### **Sachantrag zu TOP 8ö des SeVA am 01.07.2020: Czernyring Schere Ost – Vorentwurf**

Anlage 01 zur Drucksache 0199/2020/BV

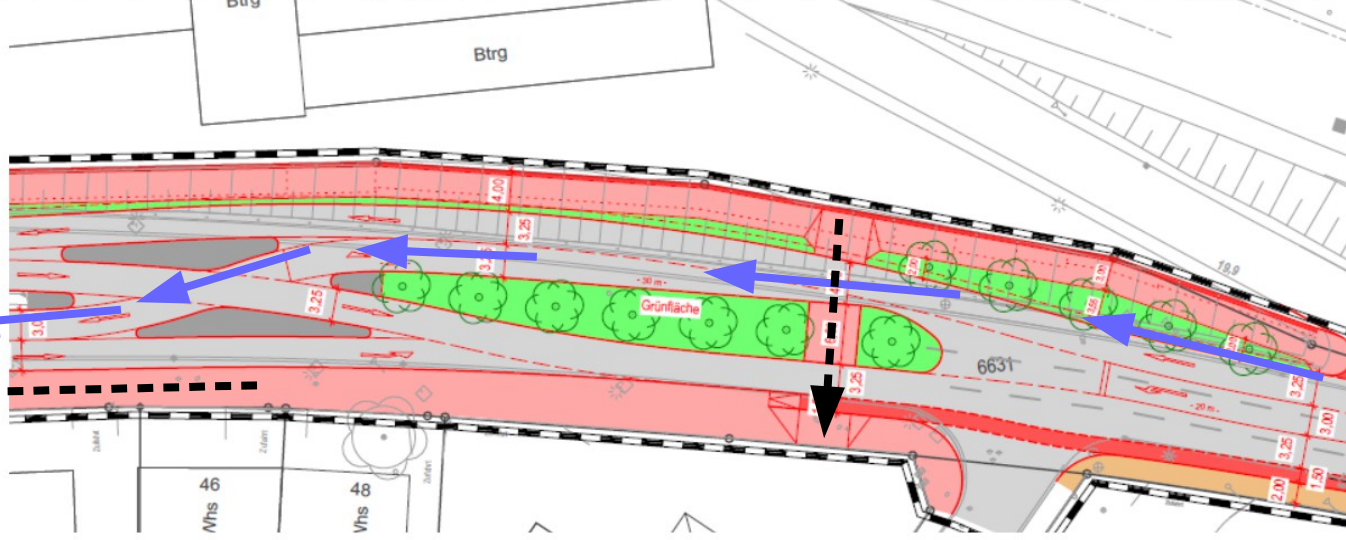
Die jetzt vorliegende Planung der Schere Czernyring verursacht eine Verschlechterung für Radfahrende aus dem Stadtbezirk Alte Stadtgärtnerei in Richtung Montpellierbrücke. Die Weiterführung des Geh-/Radweges auf der Südseite in Richtung Montpellierbrücke außerhalb des Planungsgebietes der Schere Czernyring ist unklar. Der jetzt vorhandene Fußweg ist dafür nicht geeignet.

Es ist anzustreben in Ost-West-Richtung einen durchgehenden Schutzstreifen anzulegen, um eine zweimalige Querung der Straße zu vermeiden. Dafür müsste die Fahrbahn in der Planung verbreitert werden. Eine Querung des Gegenverkehrs ist aufgrund guter Sichtbeziehungen problemlos möglich. (Ein Beispiel in Heidelberg ist die „Schere“ westlich der Stadthalle B37/Neckarstaden).

?  
Weiterführung  
auf Fußweg?

Querung  
notwendig

Direkte Radwegführung von Alter Stadtgärtnerei zur Montpellierbrücke nicht unterbrechen:  
Hier Schutzstreifen anlegen (blaue Pfeile)
